COMMUNE DE FERRIERES

Service Public de l'Assainissement Non Collectif	RAPPORT DU CONTROLE PERIODIQUE DE BON FONCTIONNEMENT	ANC Exist _2023 page 1 sur 6
---	---	---	-------------------------------------

Adresse de l'immeuble : **139 route du col de Soulor**

Commune : **FERRIERES** Code Postal : **65660**

CROQUIS DE L'INSTALLATION

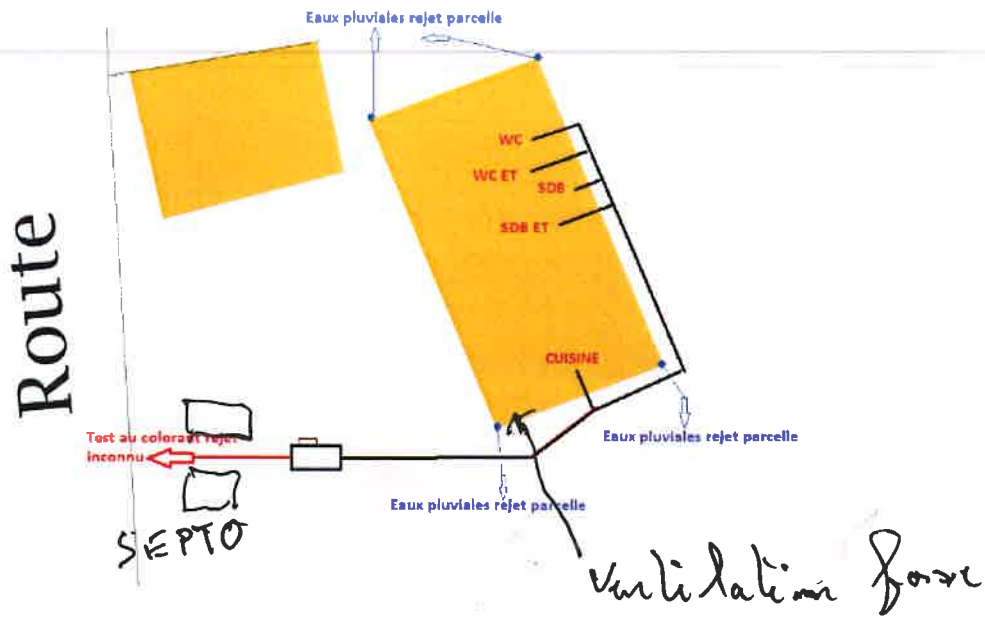
- Type de problème(s) sur la conception de l'installation :
- **Manque les ventilations de la fosse.**
- **Pas de système de traitement des eaux usées.**
- Type de problème(s) sur l'entretien de l'installation :
-
- Proposition d'amélioration du système / Suggestion d'intervention :
- **Prévoir la mise en place des ventilations de la fosse avec un extracteur aux dessus des locaux.**
- **Prévoir la mise en place d'un système complet de traitement des eaux usées de l'habitation**
- **Se rapprocher du SPANC de la communauté de communes du pays de NAY.**
-
- Attention: Dans le cadre d'une vente ou d'une succession, si l'avis sur le dispositif d'assainissement est non conforme, la réhabilitation devra alors intervenir dans les 12 mois suivant la date d'acquisition du bien par le nouveau propriétaire (Art L271-4 et L271-5 du Code de la Construction et de l'Habitat).
